WOJEWÓDZKI SZPITAL SPECJALISTYCZNY WE WROCŁAWIU

INFORMACJA NR 5 DLA WYKONAWCÓW

Dyrektor Wojewódzkiego Szpitala Specjalistycznego we Wrocławiu przy ul. Kamińskiego 73 a zgodnie z art. 38 ust. 2 ustawy z dnia 29.01.2004 r. Prawo zamówień publicznych (tekst jednolity Dz. U. z 2017 r. poz. 1579) jako kierownik Zamawiającego przekazuje treść zapytań oraz wyjaśnienia do postępowania pn.: „*Dostawa wyposażenia hybrydowej sali operacyjnej na potrzeby Chirurgii Naczyniowej, Kardiologii i Kardiochirurgii*”

RYS. 2

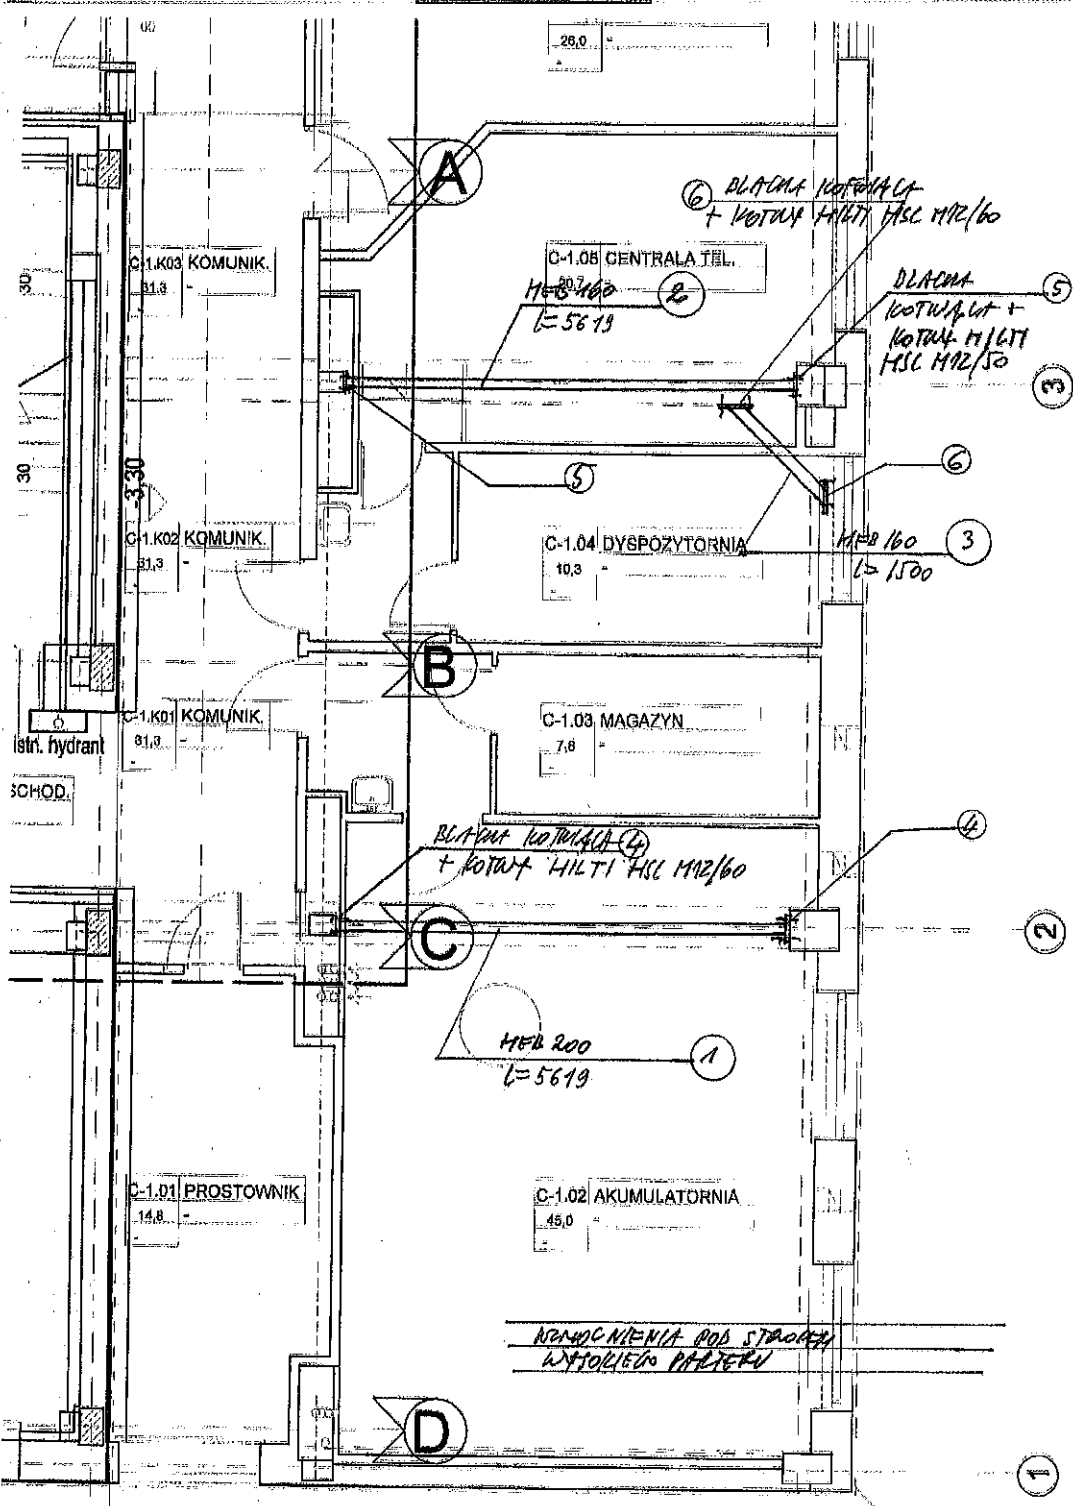
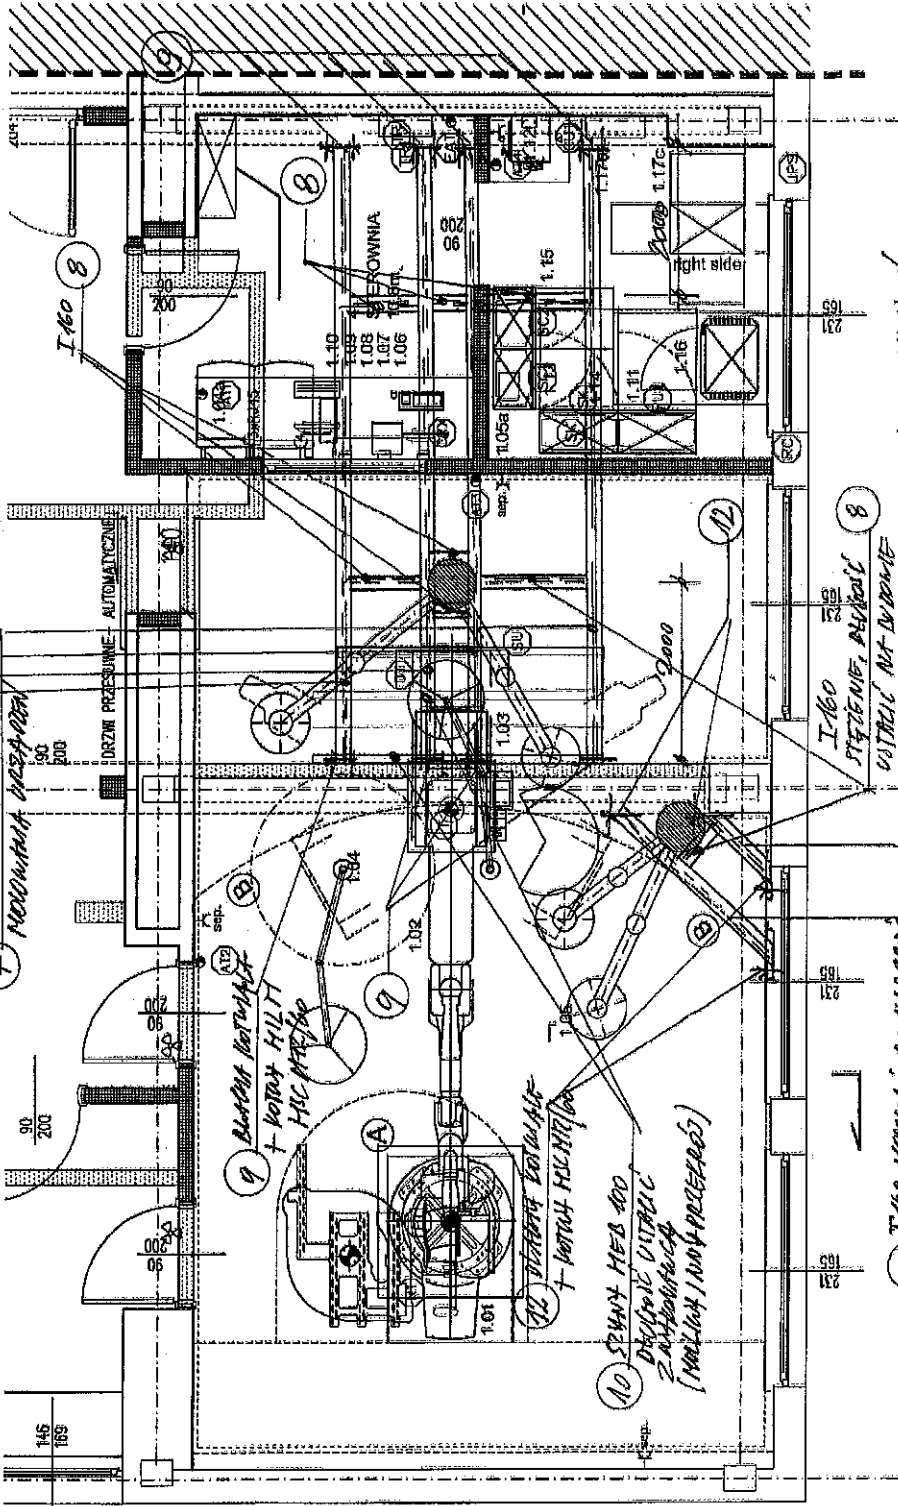
Prosimy o podanie nośności i typu stropów oraz wysokości sal do stropu nośnego oraz do sufitu podwieszanego (jeśli istnieje) dla pomieszczeń, w których będzie montowana kolumna sufitowa.

Czy zamawiający zapewnia, że nośność stropu jest wystarczająca i nie wymaga wzmocnień w miejscu montażu kolumn? Przykładowo dla kolumny anestezyjologicznej obciążenia stropu wynikające z wymaganych w SIWZ parametrów technicznych to $F > 5000N$ oraz $M_n > 5700Nm$.

Zamawiający w trakcie przebudowy pomieszczeń dla potrzeb angiografu dokonał montażu wzmocnień stropu pod przykładowe kolumny. W załączniku do niniejszej informacji elementy dokumentacji projektowej.

Zamawiający w trakcie przebudowy pomieszczeń dla potrzeb angiografu dokonał montażu wzmocnień stropu pod przykładowe kolumny. W załączniku do niniejszej informacji elementy dokumentacji projektowej.
